46F-10-006

## 不具合連絡書

フジクラ電装株式会社

090メスコネクタ

略図(必要な場合のみ)

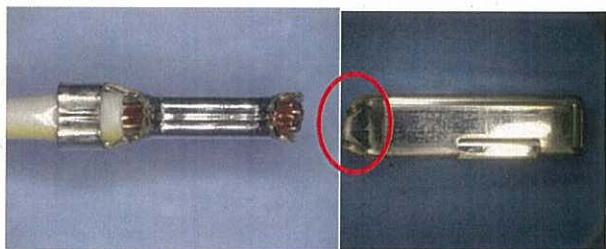
組立品の検査で端子が折れた。  
テーパ部にキズがあり、そのキズが折れの開始点になっている可能性あり。
